改 善 箇 所 説 明 図

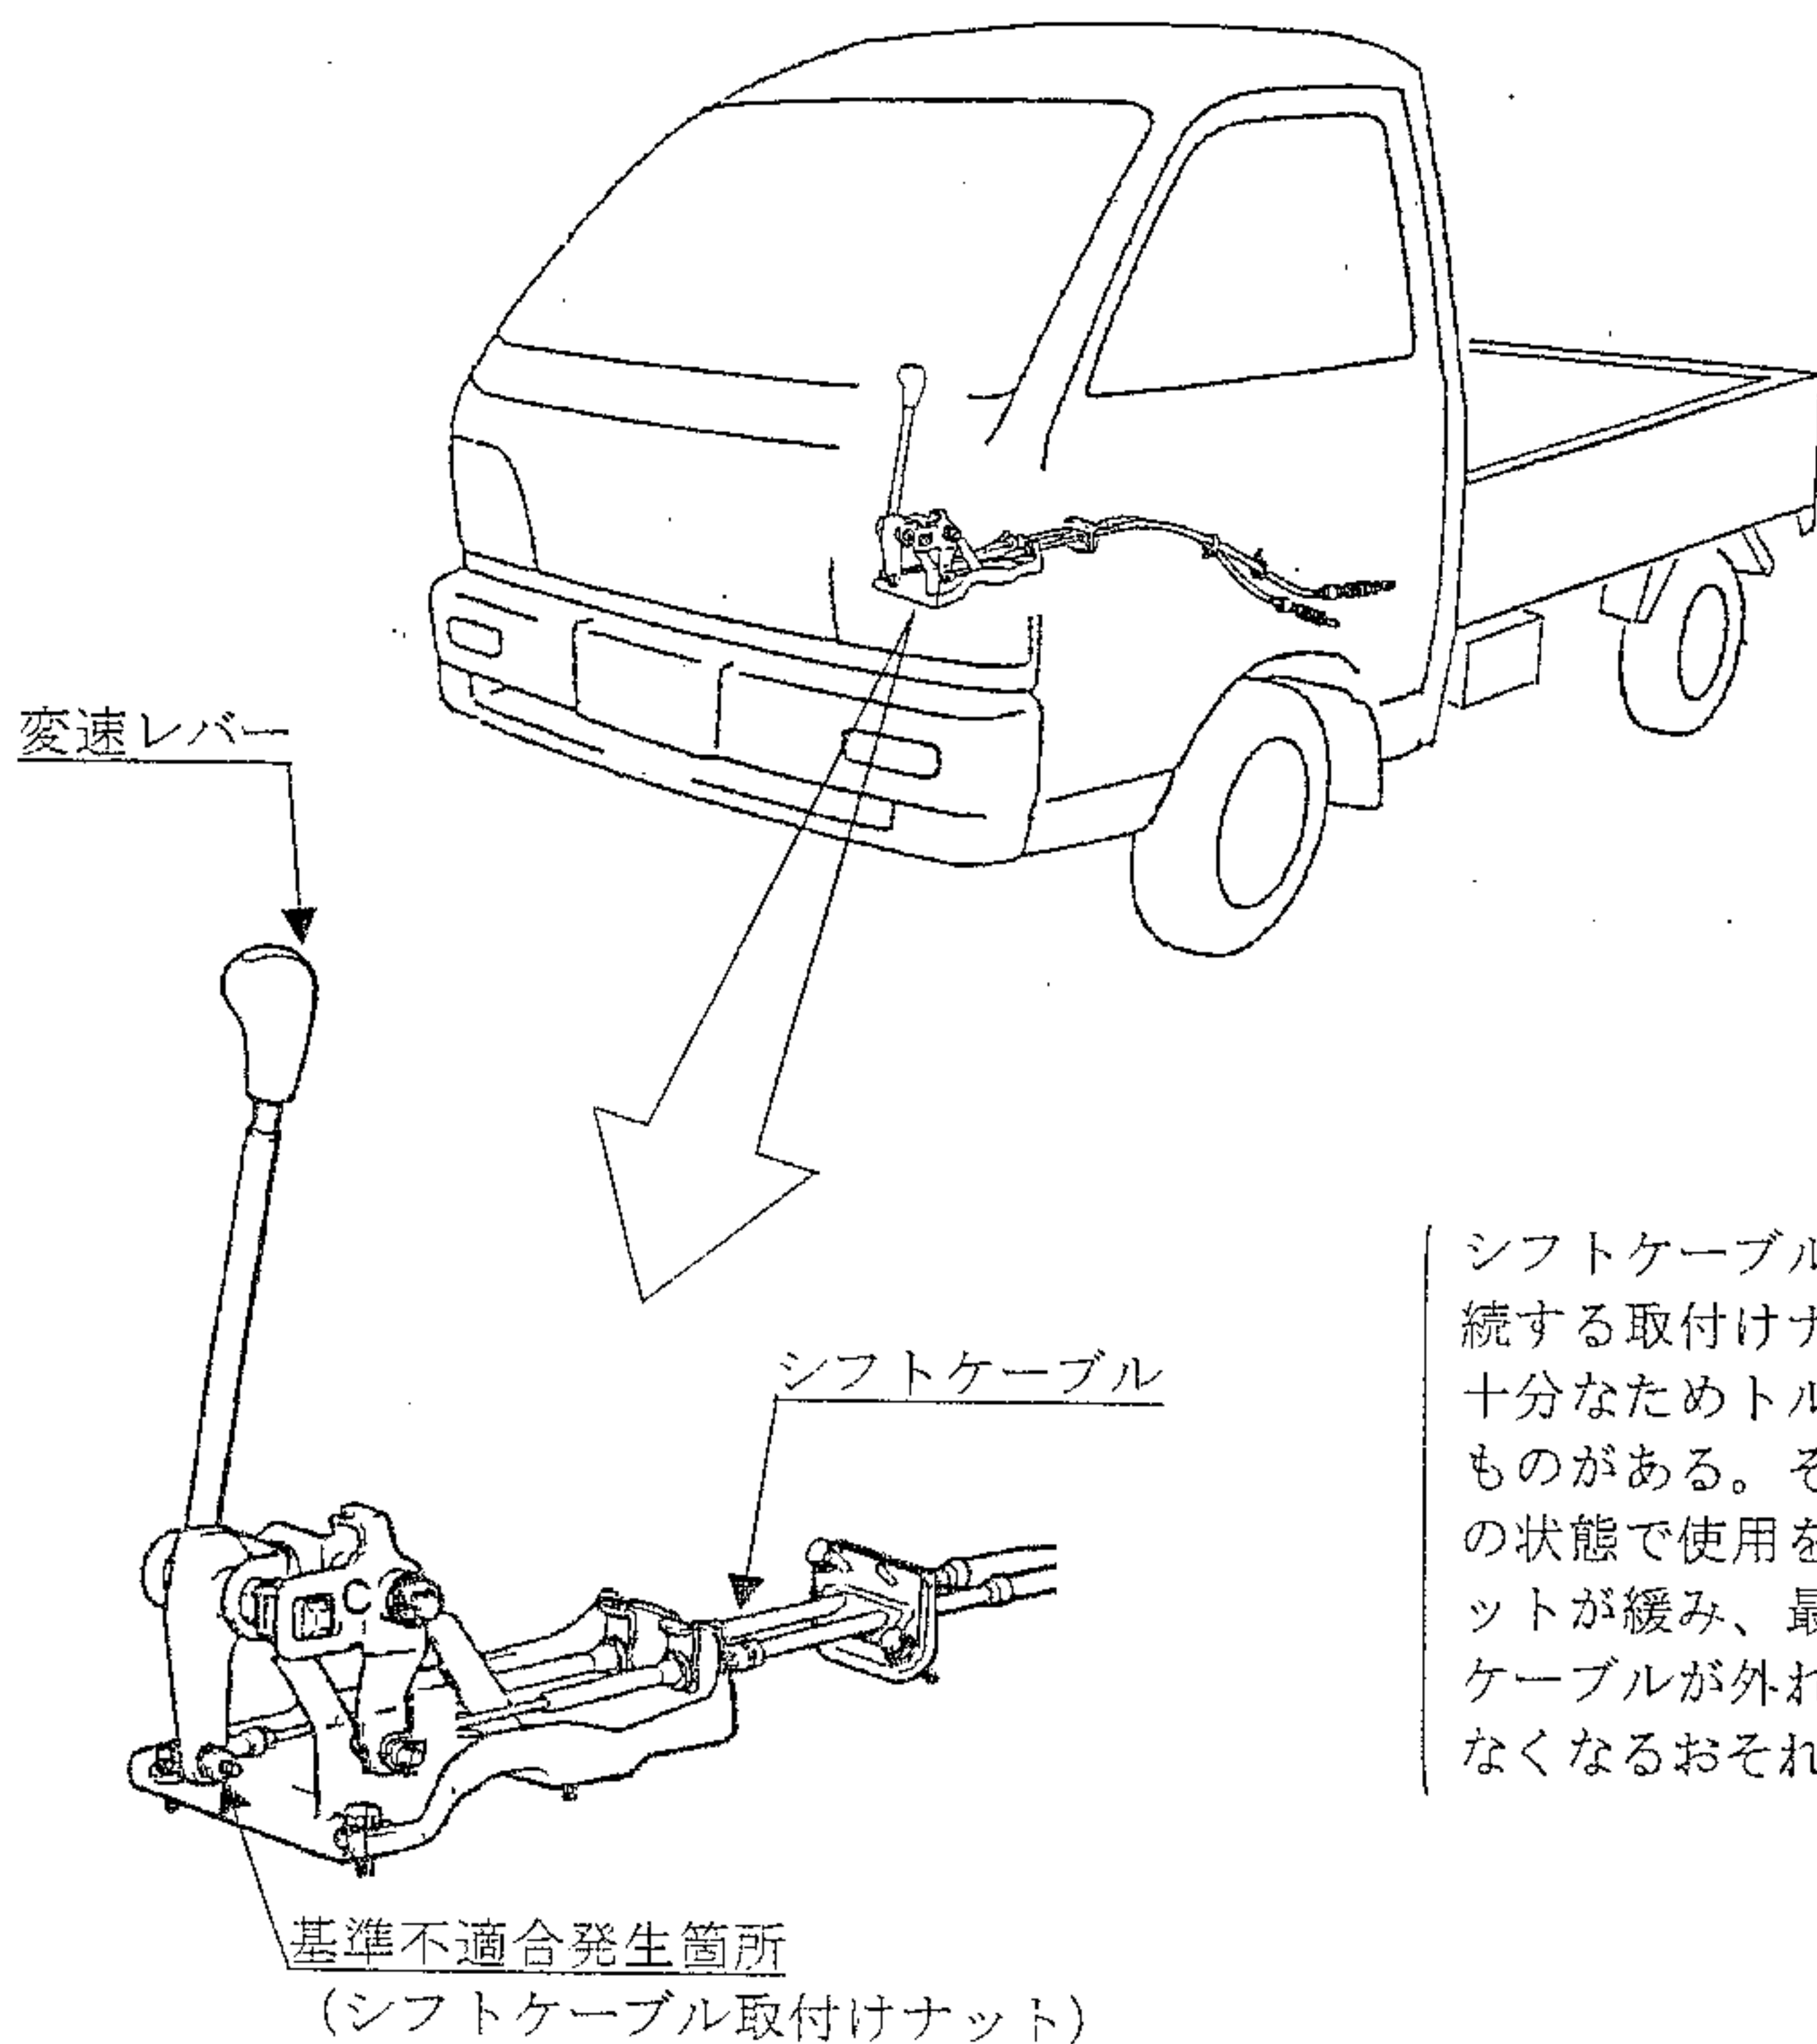
シフトケーブルを変速レバーに接続する取付けナットの締付けが不十分なためトルクが不足しているものがある。そのため、そのままの状態で使用を続けると、当該ナットが緩み、最悪の場合、シフトケーブルが外れシフト操作ができなくなるおそれがある。

全車両、シフトケーブル取付けナットの締付け状態を点検し、緩みのあるものは正規トルクで締付ける。

別：運転席ドアのアップーヒンジボデー側にある取付ボルト頭部に白色または黄色のペイントを塗布する。
